城市規劃委員會根據《城市規劃條例》(第131章)
對大埔分區計劃大綱核准圖編號 S/TP/26
所作修訂項目附表

TPB/R/S/TP/27-1

**Representation in relation to Amendments shown on the
Draft Tai Po Outline Zoning Plan No. S/TP/27**

1.1 This representation is submitted in relation to the Draft Tai Po OZP No. S/TP/27 (OZP). It is intended to provide professional planning inputs to contribute to provide housing flats in Tsiu Hang. It is made to the Town Planning Board (TPB) under Section 6 of the Town Planning Ordinance.

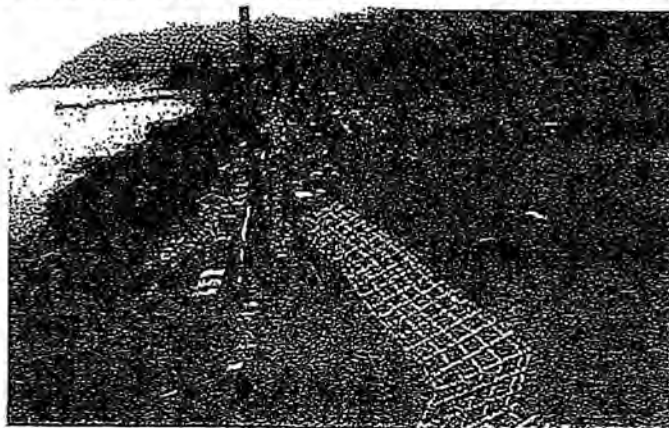
A 項：大埔第 39 區博研路近蕉坑的一塊政府土地由「政府、機構或社區」地帶改劃為「住宅(乙類)9」地帶，及；

B 項：把位於優景里近蕉坑的一塊土地由「住宅(丙類)地帶改劃為「住宅(丙類)10」地帶。

本人經過多次與當區持份者開會，及大埔區議會環境房屋委員會、大埔鄉事委員會，周邊的法團回覆都一致反對規劃署的修訂。

Figure 1: The Representation Site (Item B) showed on OZP

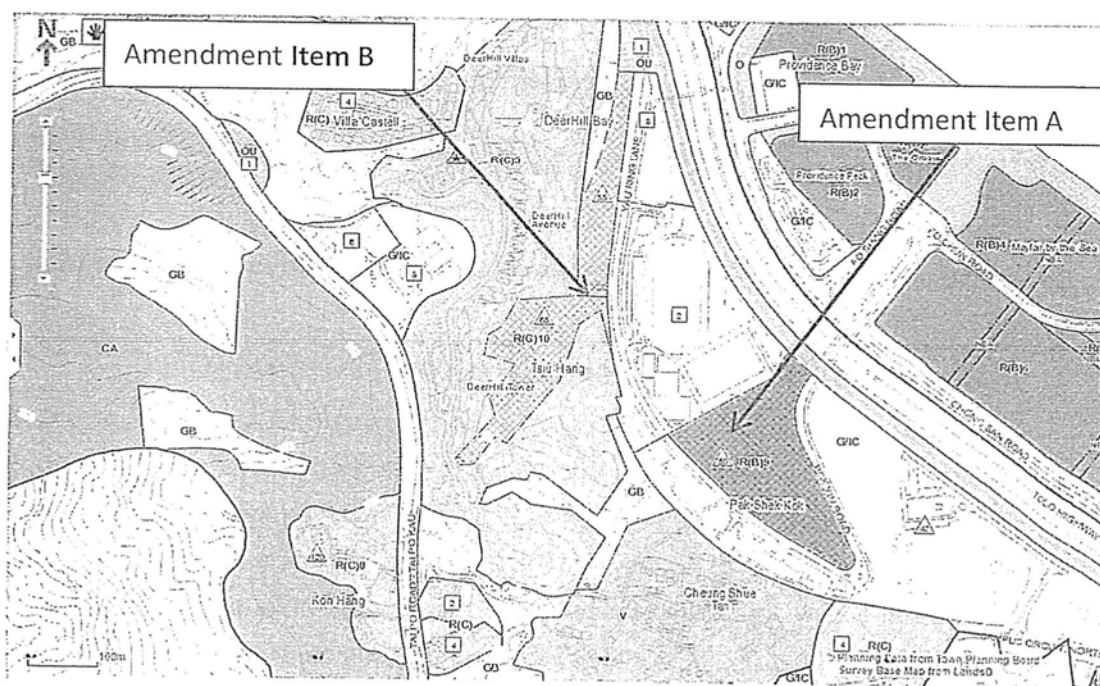
1.2 The Representation Site (the Site) (**Figure 1**) is amendment **Item B** – Rezoning of a site at Yau King Lane from “Residential (Group C)” (“R(C)”) to “R(C)10” with revision to the stipulated building height restriction and designation of two building height sub-zones. The issue related to the Site is under-provision of housing flats in the amendment **Item B**.

The Item B of plot ratio (PR) 1.2 is seriously under provision for flat production, in particularly, comparing the various residential sites in the proximity (**Figure 2**). If the Site could be developed up to PR2.1, it will offer at least an increase of 75% in subsidized and private housing flats i.e. a total of 1,000 and 1,700 respectively at average flat size 27m². The Site is so readily available for land exchange that it is a good option for the Government's

Figure 3: An Illustrative Scheme (Master Layout Plan) at PR 2.1

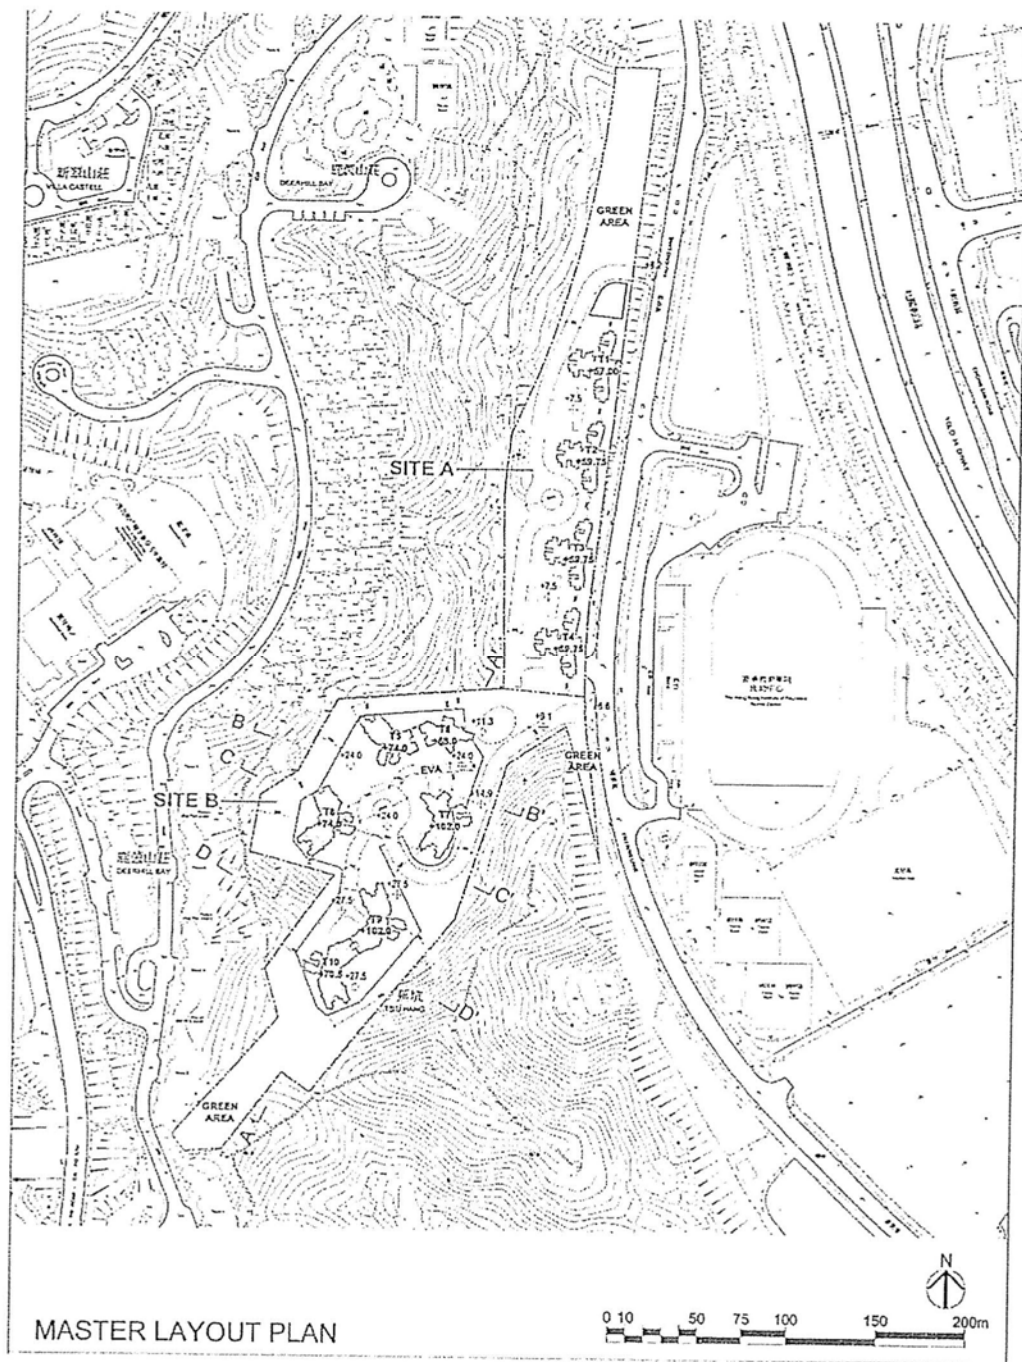
No adverse impact on surrounding area in terms of air ventilation, noise etc. is anticipated since it is only an increase of GFA on an existing residential zone. The prevailing OZP requirements for NBAs (due to air ventilation corridors) and setback (from adjoining development) can be met and an illustrative MLP is in Figure 3 for PR2.1. Similarly, the

technical assessments such as drainage, sewerage, traffic etc. would not hinder the proposed increase of development intensity.
